Polder/Dijkvak  
Philipsdam Noord  
dp 0473 – dp 0499

Datum  
27 maart 2007  
bijlage(n)  
1. Resumé toetsresultaten  
2. Gloomingskaart met eindscores beheerder  
3. Gloomingskaart met eindscores  
4. Gloomingskaart met scores afschuiving  
5. Hydraulische randvoorwaarden  
6. Uittreksel spreadsheet kreukelberm  
Kenmerk  
**PZDT-M-07198**

DEFINITIEF

Controle/vrijgave toetsing Philipsdam Noord dp 04

Figuur 3: Bekleding Philipsdam Noord (Krammersluizencomplex) dp 0488 – dp 0499

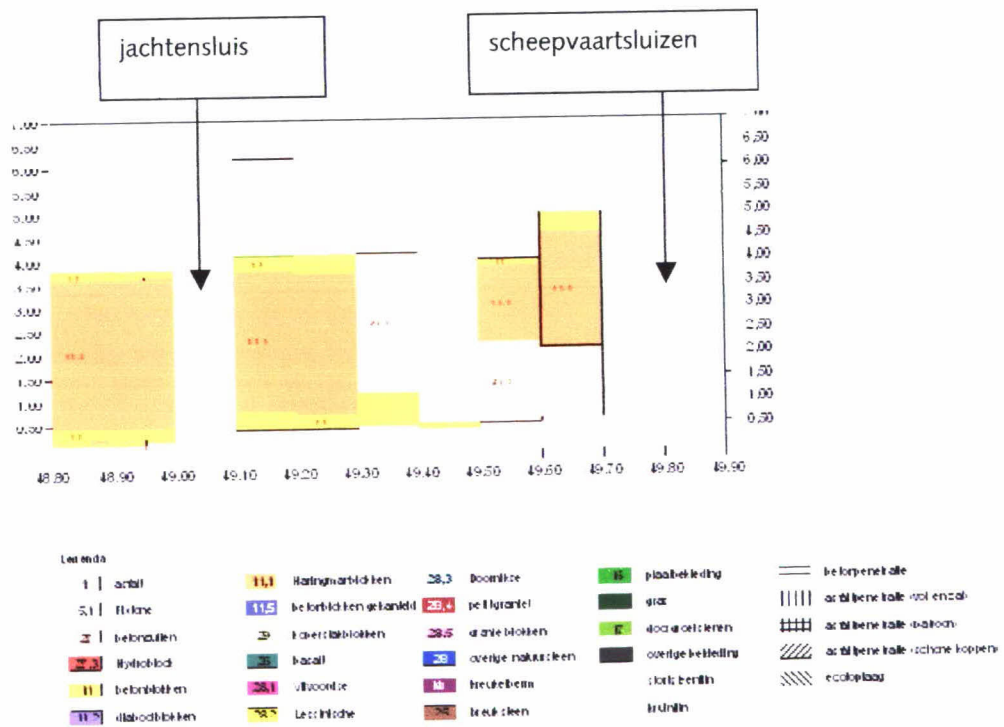
Tussen dp 0488 en dp 0490 ligt de primaire waterkering achterlangs de dam van de jachtensluis. Getoetst is wel de bekleding buiten om deze dam en dus met behoud van het plateau. De randvoorwaarden zijn eveneens bepaald uitgaande van behoud van deze dam met plateau. In het ontwerp dient dan ook de steenbekleding rond de dam opnieuw te worden ontworpen.

Tussen dp 0488 en dp 0490 ligt de primaire waterkering achterlangs de dam van de jachtensluis. In het ontwerp dient de steenbekleding rond de dam te worden ontworpen en niet achterlangs.
